## Compendio alle richieste di integrazioni della Commissione Tecnica PNRR – PNIEC

(prot. n. 0001780 del 22/03/2022)

[ID\_VIP 7392]–Progetto di un impianto agri-voltaico, di potenza complessiva pari a 10.275 MWp, con integrazione agricola ubicato nel Comune di Grottaglie (TA) – Loc. contrada Angiuli e relative opere di connessione che interessano i Comuni di Grottaglie e Taranto.

**Figura 4 : Stralcio dal foglio 2 del documento TW06O18\_ElaboratoGrafico\_0\_32 - Sezione d'impianto con identificazione delle coordinate geografiche: di recinzione ed aree di manovra delle autogrù per la posa in opera dei cabinati**

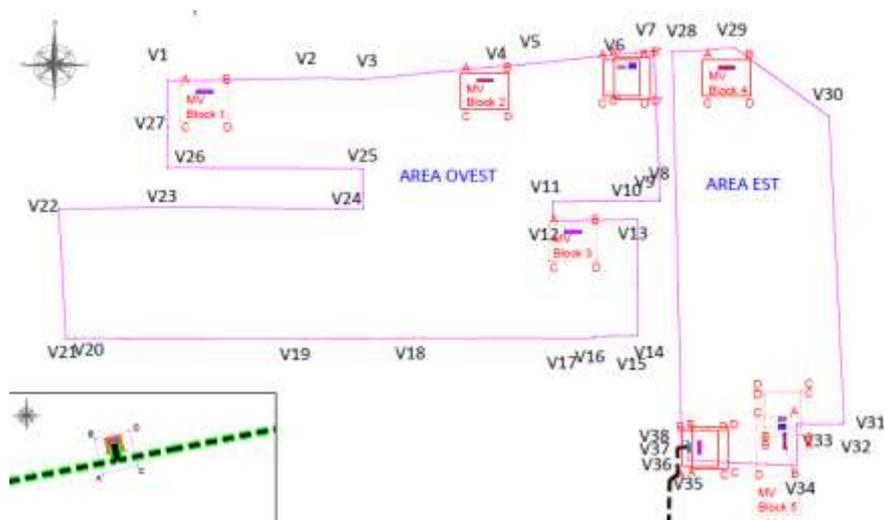
**1.2.a.** *fornire per ciascuna delle fasi di vita del Progetto (cantierizzazione, esercizio e dismissione) la descrizione delle aree occupate dall'impianto e dalle opere di connessione e la relativa planimetria;*

L'organizzazione generale del cantiere con le prescrizioni principali da tenere in considerazione per la sicurezza dell'organizzazione del cantiere si possono visualizzare nel documento "TW06O18\_ElaboratoGrafico\_0\_21 - Layout di cantiere". Nelle zone a nord delle due aree d'impianto, in arancione nella planimetria del Layout di cantiere, sotto riportata, si avranno le aree temporanee di stoccaggio. Queste aree arancioni, in sede di PSC, saranno precisamente definite in base alla loro provenienza e destinazione, prima che vengano iniziate le attività lavorative del cantiere. In genere si avranno le seguenti aree:

Sulla base di quanto rappresentato, quindi, si può affermare che il quantitativo di terre e rocce da scavo prodotto sarà, per la maggior parte, riutilizzato in loco ai sensi della normativa vigente e la parte non utilizzata sarà trattata come previsto dal DPR 120/2017.

**Figura 7: Modulo fotovoltaico e dimensioni – Stralcio dal Datasheet**

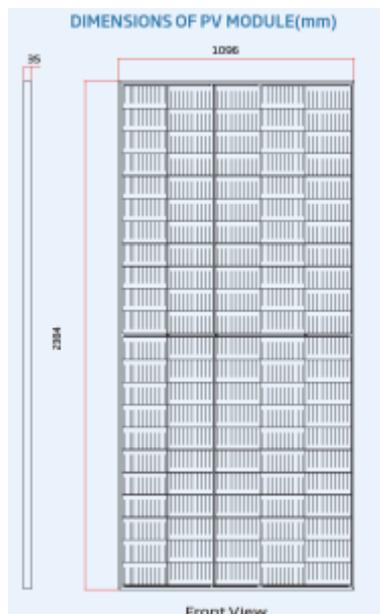
**1.2.b.** *fornire maggiori dettagli sulle caratteristiche tecniche dei moduli fotovoltaici, con particolare riferimento alla altezza dei pannelli da terra e alla distanza intercorrente tra le fila dei pannelli:*

Si richiama, a seguire, che i moduli fotovoltaici sono stati descritti anche da un punto di vista di caratteristiche antiabbagliamento ed è stata allegata, oltre alla scheda tecnica del pannello, la dichiarazione dei valori di riflessione che si hanno per i moduli DEG19C.20, utilizzati per il presente progetto, denominati "Vertex bifacial dual glass – monocrystalline module" da 550

**Figura 10 : TW06O18\_ElaboratoGrafico\_0\_16 - Inquadramento area impianto rispetto al SIN di Taranto**

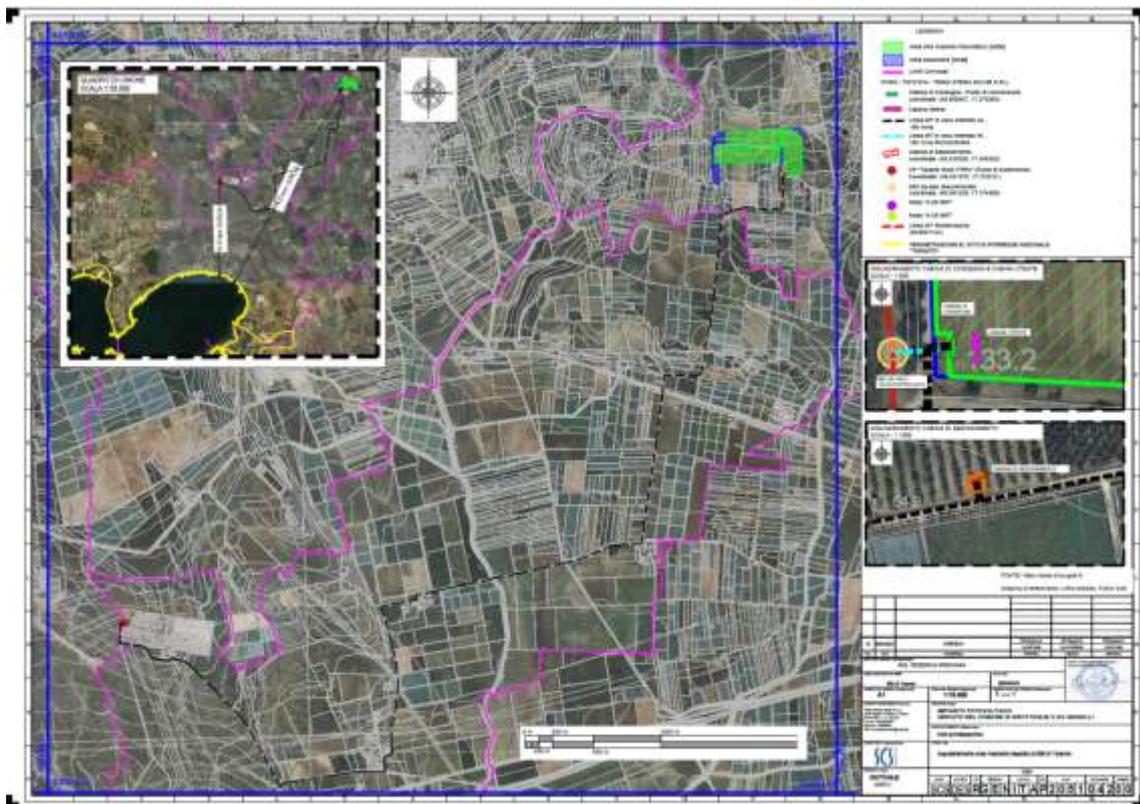
**1.2.c.** fornire maggiori indicazioni in ordine alle interferenze tra il SIN Taranto (sito di interesse nazionale) e le aree di localizzazione sia dell'impianto che delle opere di connessione; specificare se le aree interessate dall'impianto e dalle opere di connessione risultino contaminate e/o se siano sottoposte o necessitino di interventi di bonifica del suolo, del sottosuolo, delle acque superficiali e sotterranee;

In particolare, né l'area di progetto, né le aree interessate dalle opere di connessione ricadono all'interno dell'area SIN Taranto.

L'area SIN di Taranto dista, in linea d'aria, circa 8,5 km dall'area di impianto e circa 3,5 km dal punto di connessione alla centrale Taranto Nord, così come si evince dall'elaborato grafico "*TW06O18\_ElaboratoGrafico\_0\_16*":

Pertanto, non si rilevano interferenze dell'area d'impianto, comprensiva delle opere di connessione, con il Sito di Interesse Nazionale di Taranto (perimetrato con Decreto del Ministero dell'Ambiente del 10/01/2000).

Figura 11 – Indicazione delle fasi di realizzazione della TOC: fase 1 – realizzazione del foro pilota; fase 2 – trivellazione di allargamento del perforo; fase 3- fase di posa del cavidotto

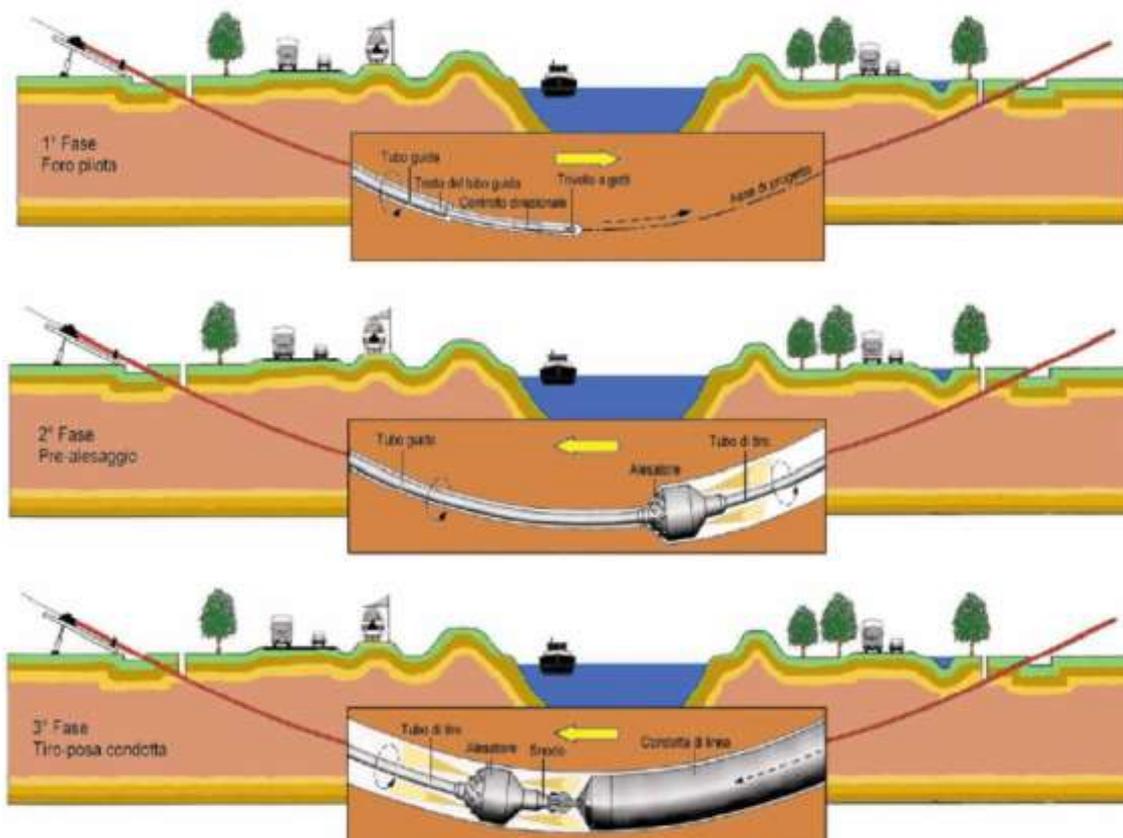
**1.2.e.** *fornire maggiori dettagli circa le caratteristiche degli interventi di realizzazione del cavidotto, con particolare riferimento alle interferenze dello stesso con il corso d'acqua, con le aree perimetrare come boschive, con le aree perimetrare come prati e pascoli naturali, con le aree appartenenti alla rete dei tratturi, con le strade a valenza paesaggistica e con le area protetta SIC IT9130002 Masseria Torre Bianca e con la fascia di rispetto di 100 m della Masseria Vitreti;*

In particolare, l'interferenza del tratto di cavidotto con il **corso d'acqua** "*Torrente d'Aiella Levrano d'Aquino*" verrà superata realizzando l'attraversamento del canale tramite la tecnica di ingegneria naturalistica TOC con passaggio del cavidotto sotto l'alveo.

L'esecuzione della trivellazione orizzontale controllata (T.O.C.) consta essenzialmente di tre fasi dilavoro:

- Fase 1 - Esecuzione del foro pilota (Pilot bore hole);
- Fase 2 - Trivellazione/i di allargamento del perforo (Back-Reaming);
- Fase 3 - Tiro-posa della condotta (Pull-Back).

Il cavidotto verrà spinto fino a raggiungere una profondità pari a 1,50 m rispetto alla quota del fondo dell'alveo, pertanto, queste azioni, nel rispetto degli accorgimenti tecnici di realizzazione di tale tecnica, non procureranno impatti ai copri idrici.

Figura 13 Ortofoto con sovrapposizione dei cavidotti e indicazione dei punti di presa delle foto 1 e 2

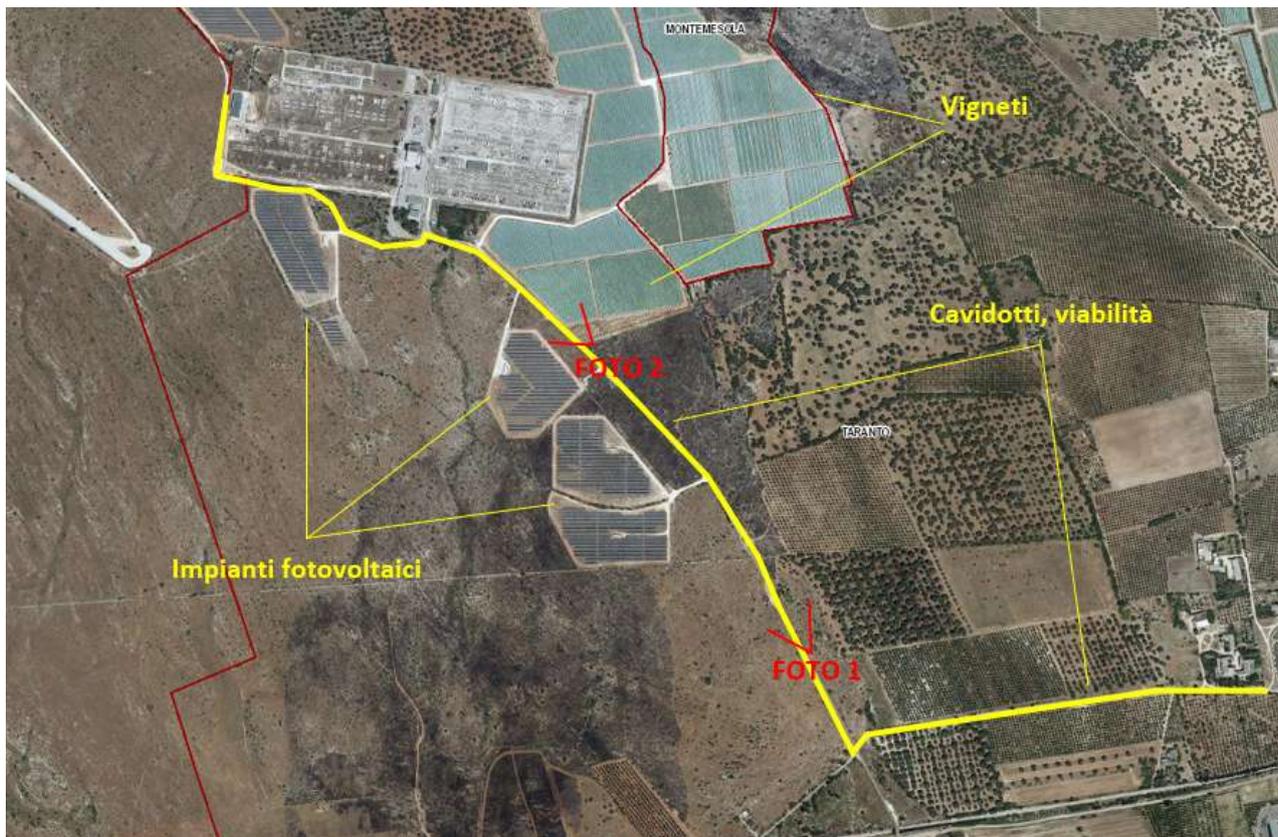
**1.2.f.** *fornire l'esatta individuazione delle aree boschive e degli interventi che si intendono eseguire su tali aree; fornire documentazione, anche fotografica, dalla quale evincere che le aree qualificate come boschive "non hanno caratteristiche di area boscata" (pag.35*

Nell'immagine che segue si evince l'individuazione esatta degli interventi (cavidotti) che si andranno a realizzare.

Le medesime aree individuate come boschi dal PPTR Puglia non presentano affatto le caratteristiche di boschi come si evince dalle foto allegate, altresì porzioni consistenti di tali aree “boscate” sono interessate dalla presenza di estesi impianti fotovoltaici e vigneti di uva da tavola.

Figura 16 – Stralcio del doc. TW06O18\_ElaboratoGrafico\_0\_13 Elaborato con intervisibilità del singolo progetto

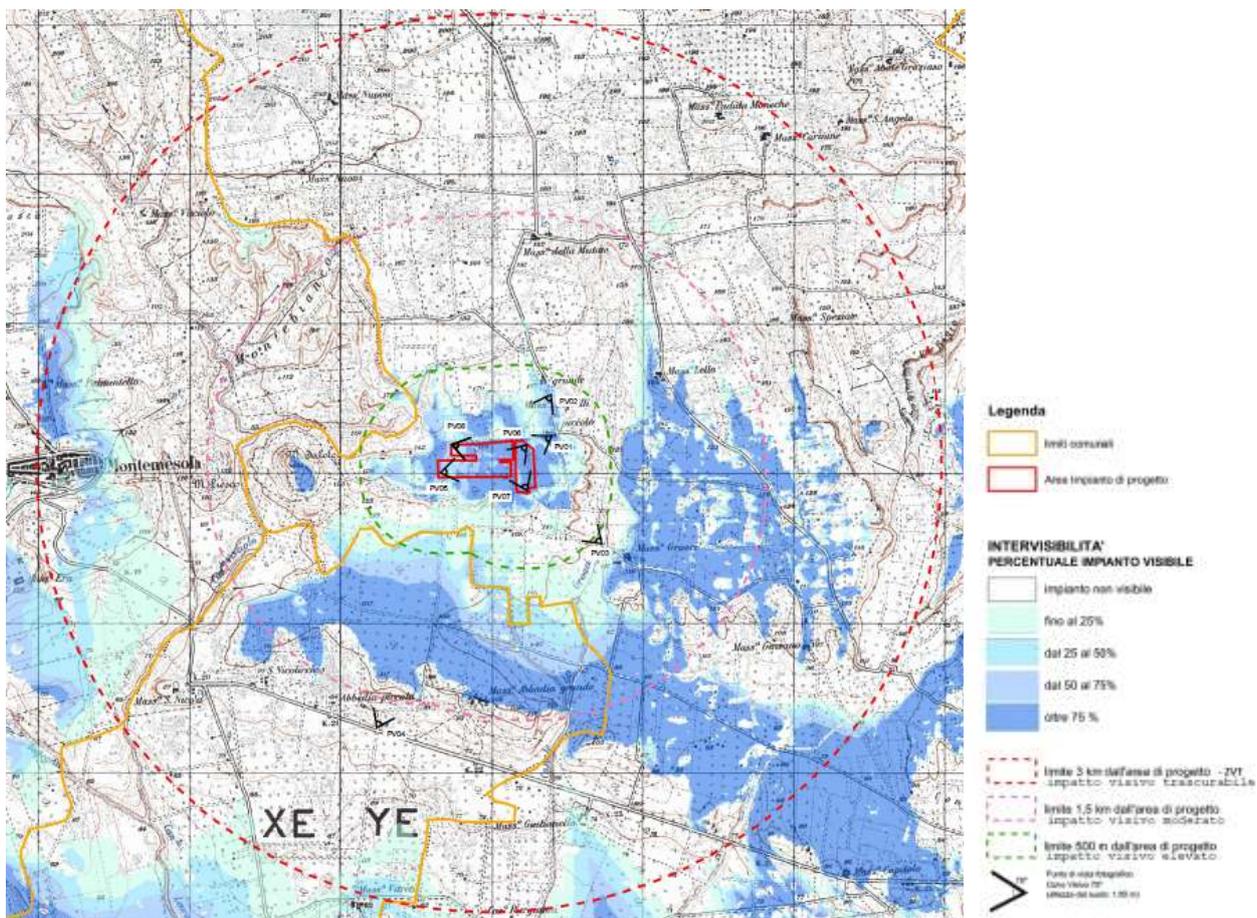
*Posto che l'impianto si inserisce in un'area vasta su cui insistono altri impianti FER, impianti in via di autorizzazione o per i quali è in atto la procedura di VIA (taluni anche dello stesso proponente), si richiede di:*

Questa revisione 01 mostra dove sono stati posizionati i Punti di Vista finali scelti (già riportati nella planimetria dell'elaborato progettuale dei Fotoinserimenti (doc. "TW06O18\_ElaboratoGrafico\_0\_17 Fotoinserimenti"). Nel seguito si riporta anche una Tabella riepilogativa contenente le percentuali di visibilità dell'impianto per ogni Punto di Vista fotografico considerato, sia nel caso del singolo progetto che per la valutazione cumulativa.
